# ゼオライト土嚢等処理設備の設置に係る 指摘事項に対する回答

2024年5月27日

東京電力ホールディングス株式会社

## ハウス内外の気流の流れ

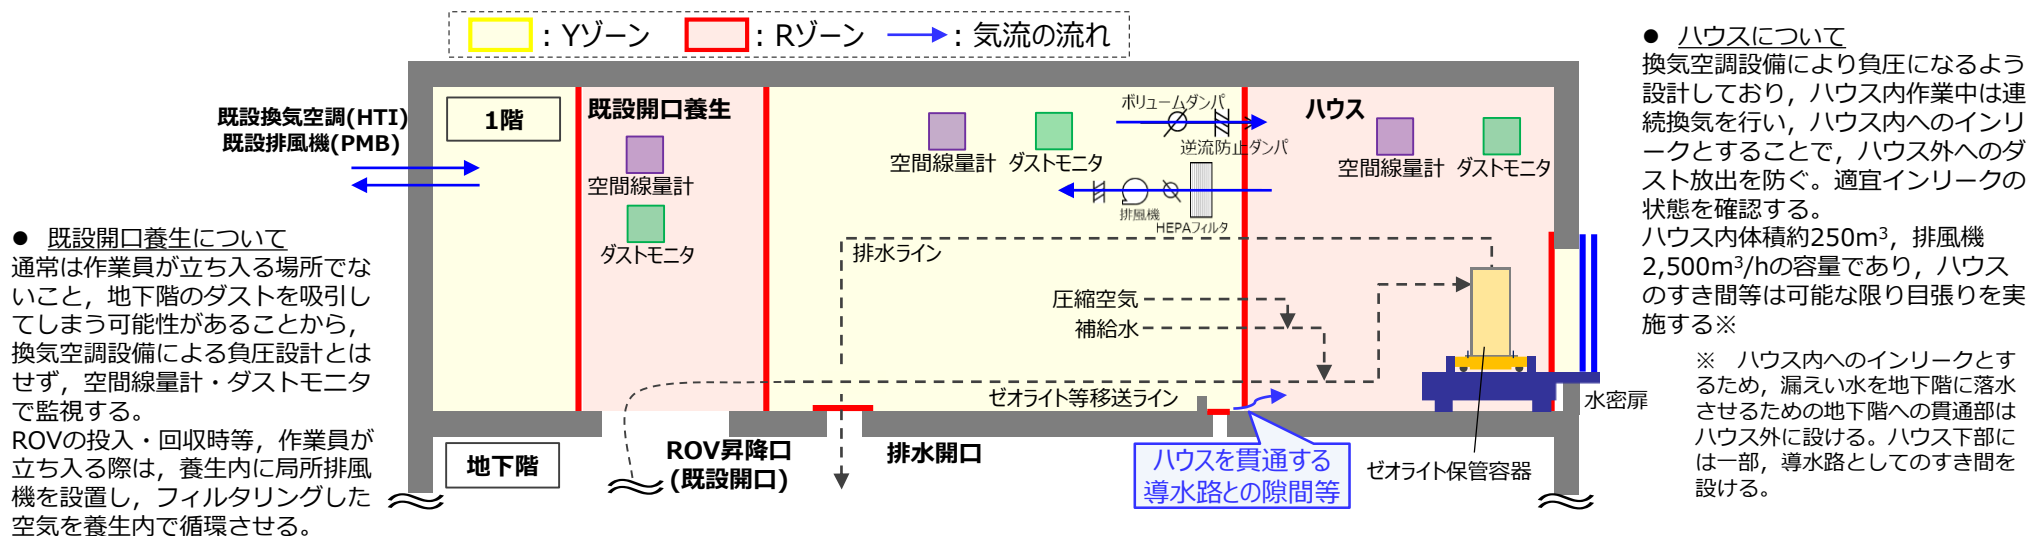
✓ 換気空調設備について、地下階と地上階、地上階のハウス内とハウス外の空気の流れを整理した上で、その設計の妥当性を示すこと。換気空調設備における逆流防止策（汚染拡大防止策）を示すこと。

- 保管容器はハウス内（Rゾーン管理）に設置し、ハウス内は換気空調設備により負圧になるよう設計を行う。万が一放射性物質が漏えいした場合においても、換気空調設備により放射性物質をハウス内に閉じ込める設計とする。
  - ハウス内作業中は連続換気を行い、隙間からはハウス内へ気流が流れることで、ハウス外へのダスト放出を防ぐ。可能な限り隙間部の目張り等を行い、ハウス内へ気流が生じることを確認する。
  - ハウス内に作業員が立ち入り、作業を行う前には、ダスト濃度を確認し、作業可能なダスト濃度（全面マスクの着用基準である  $2.0 \times 10^{-2} \text{Bq/cm}^3$  未満）、および線量であることを確認する。また、保管容器の搬出にあたり、ハウスを開放する際は、ハウス内のダスト濃度を確認し、バックグラウンド（建屋内）と同程度であることを確認する。

### 指摘事項リスト No.1

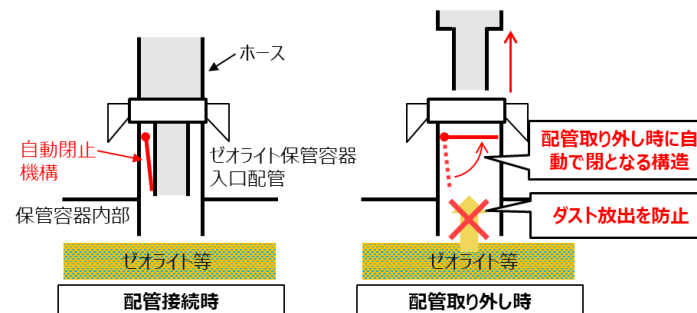
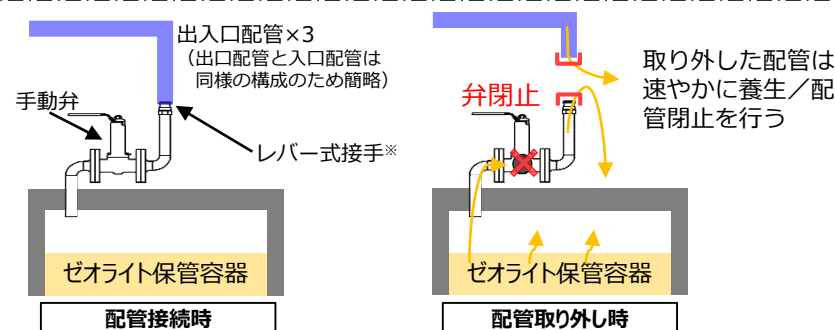
- ✓ 保管容器と耐圧ホースの接続方法を詳細に示すとともに、当該部分をダスト取扱エリアにしない理由及び当該部分におけるダスト飛散防止対策を示すこと。
- 配管取り外し時に、保管容器内部からの汚染を拡大させない対策として、保管容器ノズル部に“自動閉止機構”を取り付ける検討を進めていたが、構造上圧損が高くなることが想定され、ゼオライト等の閉塞リスクが高くなることから、設計を見直すこととした。
- 保管容器ノズル部に弁を設置し、閉操作後に配管を取り外す設計とする。
  - 移送ラインのフラッシング・脱水処理が完了後に、弁にて移送ラインを閉止し、配管取り外し作業を行う。配管取り外し後、速やかに配管開放部は養生、若しくはキャップ等で閉止を行う。なお、万が一、配管内部から残水が零れたとしても、拭き取りに問題はないと想定。
  - 万が一液体が大漏えいした場合においても堰が漏えい拡大を防止し、放射性物質を含む気体が発生した場合においてもハウスと換気空調設備が放射性物質を閉じ込める設計とする。

従前検討案  
“自動閉止機構”

変更後  
“手動閉止機構”

※ レバー式接手については、コネクタロック部の固定機構を有するものを採用する等の耐圧ホース抜け防止対策を講じる。10

### 指摘事項リスト No.2

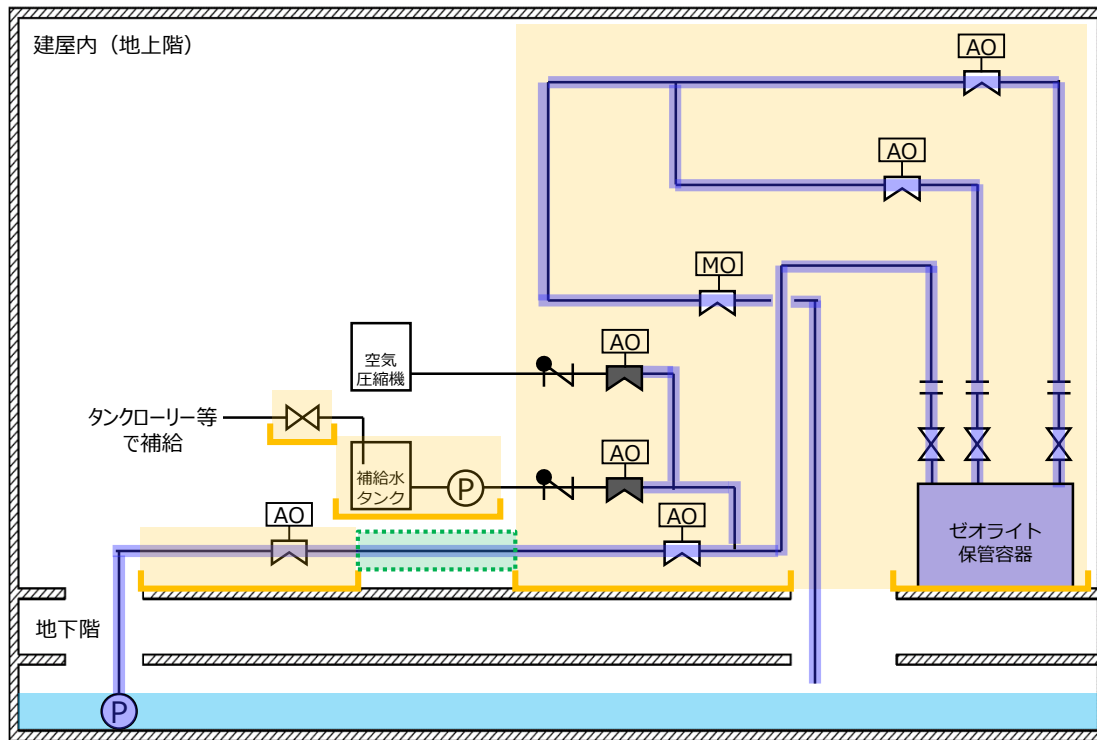
- ✓ 圧縮空気設備・淡水設備等における逆流防止策（汚染拡大防止策）を示すこと。
- ゼオライト等の脱塩（建屋滞留水に含まれる塩分の除去），脱水を実施するにあたり，ゼオライト等移送ラインを用いて圧縮空気及び補給水をゼオライト保管容器へ移送する。それぞれの移送ラインについては逆流を防止する対策として，隔離弁及び逆止弁を設置する。
- 放射性液体の漏えいが発生した場合に備え，移送系統は堰又はトラフ内に設置し，漏えいした放射性液体を地下階へ戻す等の漏えい拡大防止措置を講ずる。

移送系統に用いる隔離弁及び選定理由は下記の通り

ゼオライト等移送配管に用いる。圧力損失が極めて小さい構造であり，流路に摺動部がないため，弁開閉に伴うゼオライト等の噛み込みが発生する可能性が極めて小さい。シート材はゴム素材の中で比較的耐放射線性を有するEPDM（エチレンプロピレンゴム）を用いる。運転モードに応じた開閉操作が必要のため，遠隔操作可としている。

ゼオライト保管容器のノズル（入口／出口／ベント等）に用いる。圧力損失が極めて小さい構造であり，流路部が配管と同様であるため，フラッシング後に弁内部にゼオライト等が残留する可能性が極めて小さい。保管容器については長期間の保管を想定し，弁体が鋼材であるボール弁を用いる。

ゼオライト保管容器のレベル計概要

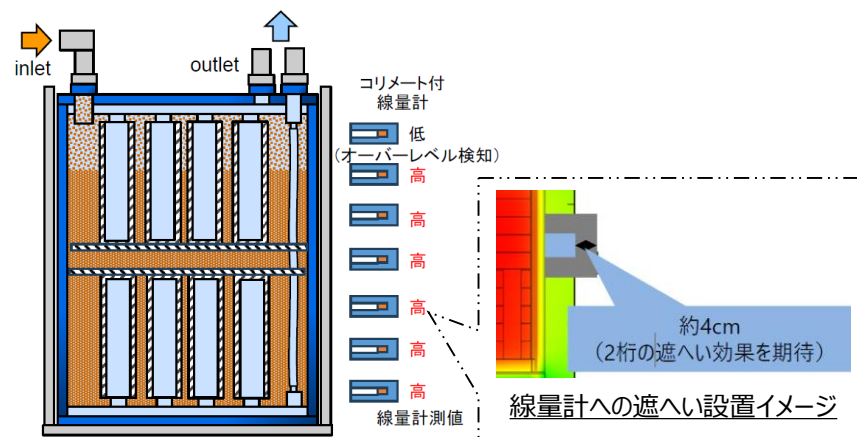
✓ 保管容器に許容量が充填されたことを検知する方法を示すこと。

- レベル計は音叉式，振動式を候補としていたが，本作業においては作業性（保管容器取付け時の作業性等）を考慮し，振動式を採用する。
  - ✓ モックアップ試験・要素試験：音叉式，振動式双方ともに問題なく検知できる事を確認している。
  - ✓ 耐放射線性確認試験：双方ともに想定される運転時間（一基当たり一週間程度を想定）中に放射線による故障が発生しないことを確認している。
- レベル計の検知後はゼオライト移送を一定時間後に自動停止し，配管内に残ったゼオライトを保管容器内に移送の上，脱塩・脱水運転に移行する※
- また，補助的な検知手法として，コリメータ付き線量計を併用し，充填途中の状況を確認していく。

※ レベル高警報の発報後，ゼオライト移送の上流から順々に，自動で移送停止するインターロックを設ける。

- ・レベル高警報の発報後，水平移送ポンプによるゼオライト移送は自動停止する。
- ・垂直移送ポンプにより一定時間ゼオライト移送を継続し，系統内に残ったゼオライトを保管容器内に移送した後に，垂直移送ポンプによる移送は自動停止する。

### 指摘事項リスト No.5

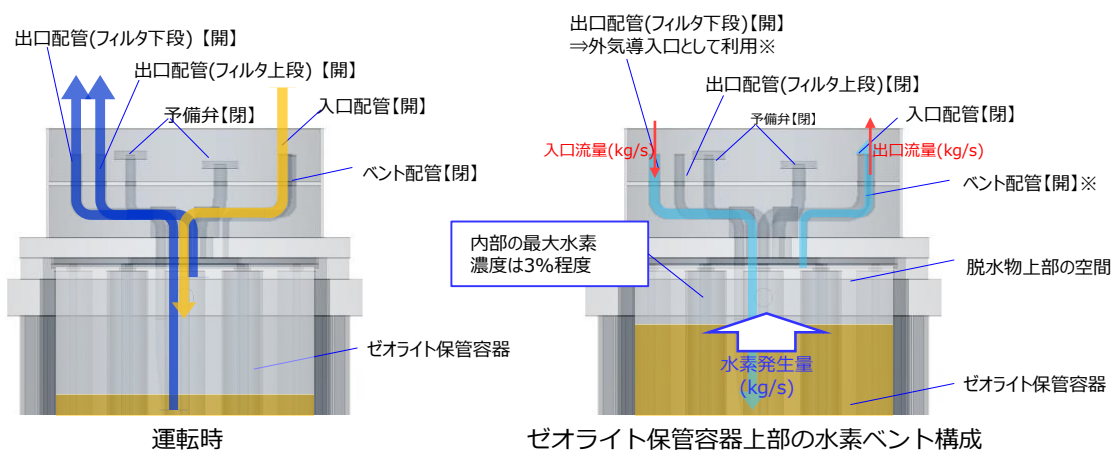
✓ 保管容器の水素対策に関して、ベント口の詳細な構造や容量の十分性等について示すこと。

- 脱水物から発生した水素を容器外に排出するための水素ベント流路を設ける。保管時は水素滞留を防止するため、ベント弁および外気導入流路となる弁を開とする。
- 可燃限界以下に水素濃度を抑えることができることを確認している（最大水素濃度3%程度と評価）

※ ベント管及び外気導入流路の先端には異物混入対策として金属メッシュを設ける。また雨水侵入防止対策として雨よけ等を設ける。

なお、ベント弁等については、保管時に金属フィルタ（0.1mm程度）を取り付ける。

## 指摘事項リスト No.8 (1/2)

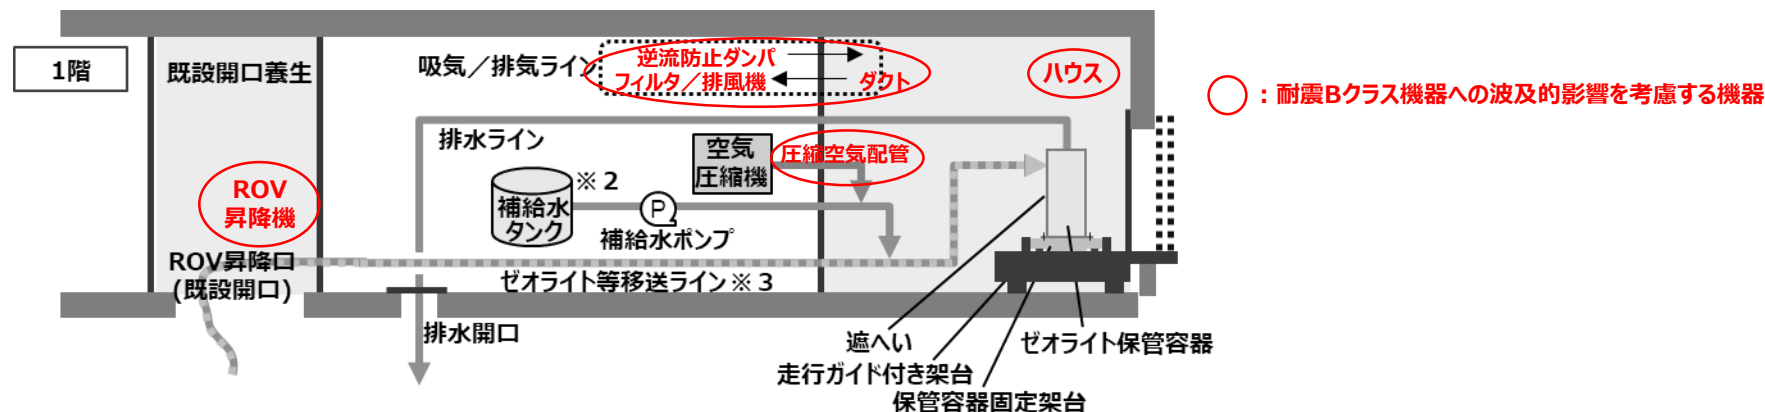
- ✓ ゼオライト土嚢等の回収作業に使用する機器を網羅的に抽出した上で、主要機器として記載する範囲や耐震・強度計算を行う機器の範囲を整理すること。
- ゼオライト土嚢等の回収作業に使用する機器については下記の通りであり、耐震重要度分類Bクラス機器及びクラス3機器について、それぞれ耐震評価，強度評価を行う。
- 耐震重要度分類Bクラス機器について、下位のクラスに属する施設の波及的影響によって安全機能を損なわないように設計する。

- 耐震重要度分類Bクラス機器については下位のクラスに属する施設の波及的影響によって安全機能を損なわないよう、下記の通り対応する。

耐震Bクラス機器	波及的影響を考慮する 耐震下位のクラスに属する機器	対応方針
ゼオライト保管容器 ゼオライト排水配管 補給水配管 電動弁・手動弁	ハウス	比較的軽量となるよう不燃シートと鋼管フレームにて構成するため、波及的影響は及ぼさない。
	換気空調設備 (排風機・フィルタユニット・ダクト等)	落下時にBクラス機器類に影響を及ぼさないよう配置を考慮、又はBクラス機器類にカバーを設ける等の対応を講じるため、波及的影響は及ぼさない。
	圧縮空気配管	落下時にBクラス機器類に影響を及ぼさないよう配置を考慮、又はBクラス機器類にカバーを設ける等の対応を講じるため、波及的影響は及ぼさない。Bクラスのゼオライト移送配管と接続しているが、隔離弁まではBクラス配管としており、その外側は下位クラスとして設計している。そのため、下位クラスの圧縮空気配管が破断しても、隔離弁で隔離されるため放射性物質が漏えいすることは無い。
ゼオライト移送配管	ハウス	同上
	換気空調設備	
	圧縮空気配管	
	ROV昇降機	転倒しないようワイヤー等で固定するため、波及的影響は及ぼさない。

## 指摘事項リスト No.9

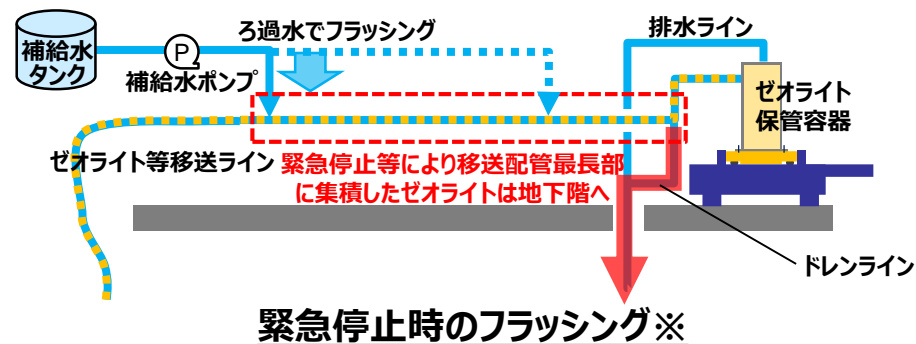
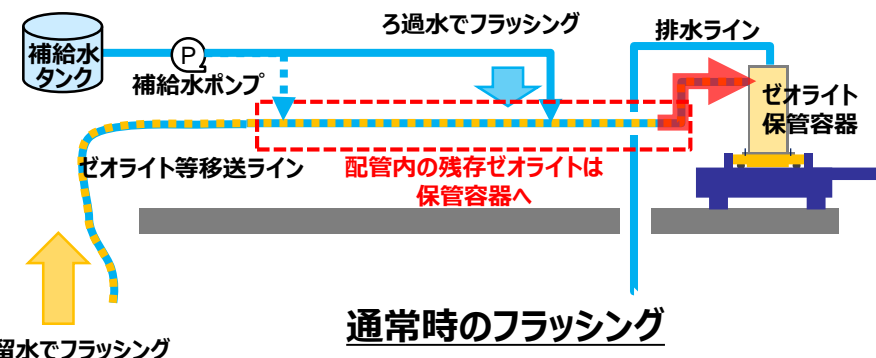
- ✓ ゼオライト移送後の移送ラインのフラッシングについて、具体的な方法及びその実現性を示すこと。
  - ゼオライト等移送配管については、ゼオライト移送後に適宜、建屋滞留水のみを移送することで配管フラッシングを実施する。ゼオライト保管容器充填後に、保管容器とゼオライト移送配管の接続部の取り外し時に、ゼオライト移送配管内部から放射性物質の流出を防止するため、補給水を用い、移送配管のフラッシングを実施する。なお、モックアップ時に接続部にゼオライト等が残存しないことを確認済。
  - 設備の緊急停止時など実機環境を保守的に想定した条件※でフラッシング可否を確認し、配管内に堆積したゼオライト等の廃棄物をフラッシング可能であることを確認した。

※ ゼオライト移送配管中で最長の75mにゼオライトが沈降し、全てが一箇所に集積された状態から、ドレンラインを用いてフラッシングするケースを想定（8kgゼオライトをフラッシング）。フラッシングに用いる補給水の供給ラインは非常時用のラインを用いる。

## ゼオライト等移送試験

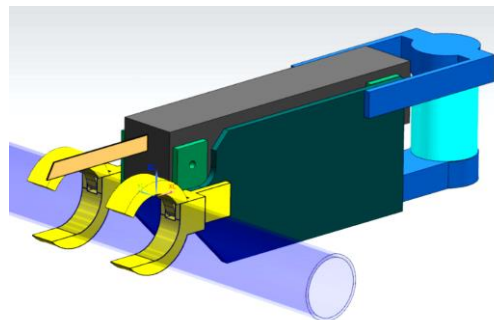
- ✓ 移送中のゼオライトの詰まりなど、容器封入作業中に想定されるトラブル及びその対策（作業者の被ばく管理含む）について示すこと。
- ゼオライト等の不純物を含む移送試験において、通常の移送濃度（3wt%程度）において、これまで配管閉塞事象は確認されていない。また、故意にゼオライトの移送濃度を増加（ゼオライト移送ポンプを堆積ゼオライト中に設置し移送：平均移送濃度10wt%程度）させた場合においても、配管閉塞事象は確認されなかった。
- 万が一配管閉塞した場合、遠隔ロボットにて配管を加振する等、閉塞を解消する対策を準備する。それでも閉塞が解消されない場合は、遠隔ロボットを用いてトラフ内で配管を切断、除去する。切除後、遠隔ロボットを用いて洗浄水（ろ過水等）を堰内に移送し、切除に伴い配管から漏れ出したゼオライト土嚢等を堰内の貫通孔より地下2階へ洗い流す。洗い流して以降の作業は、線源が取り除かれた状況であるため、人力で配管交換を実施し復旧することが可能。
- 配管の切断～洗い流しまでのモックアップについては現在計画中。

移送試験（平均移送濃度 3 wt%程度）

移送試験（平均移送濃度 10 wt%程度）
